PM - RENINGSANLÄGGNING FÖR DAGVATTEN MARIEVIK

I yttrande från Länsstyrelsen över detaljplan för Marievik 15 m.fl. i stadsdelen Liljehomen, i Stockholms kommun har bland annat synpunkter lämnats avseende upprättad dagvattenutredning.

Detta PM redovisar mer information kring skärmbassängen samt förtydligar hur beräkningar utförts.

Figur 1 Läge för skärmbassäng och anslutna ytor.

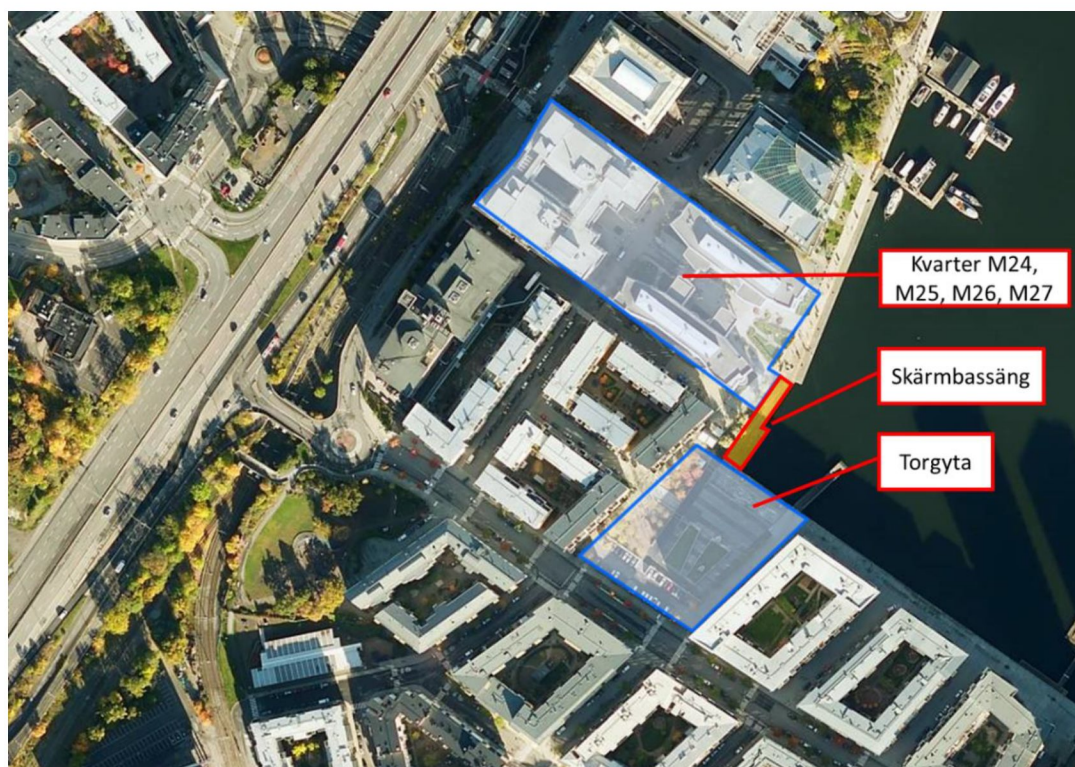
En del av dagvattnet från planområdet ska ledas till den befintliga skärmbassängen utanför planområdet. Det framgår inte av dagvattenutredningen hur man har gjort beräkningar för den rening som, enligt utredningen, sker i skärmbassängen. Då skärmbassängen ska användas för att rena dagvatten från planområdet behöver kommunen redogöra för bassängens kapacitet, rening och vilka övriga ytor som bidrar med dagvatten till skärmbassängen.

Skärmbassängen är belägen i söder om detaljplaneområdet i den inre delen där Liljeholmkajen ansluter mot Årstadal. Se Figur 1

Enligt uppgifter från Stockholm Vatten och Avfall AB mottar skärmbassängen dagvatten från intilliggande torgs fontän samt delar av det närmast liggande bostadskvarteret i nord-västlig riktning. Kvarter M24, 25, 26 och 27 och kringliggande ytor som är belägna inom planområdet och som avleds till skärmbassängen har enligt dagvattenutredningen en total yta på 1,26 ha. Den reducerade arean har för dessa kvarter i nuläget beräknats till 1,07 ha respektive 0,69 ha efter genomförda åtgärder.
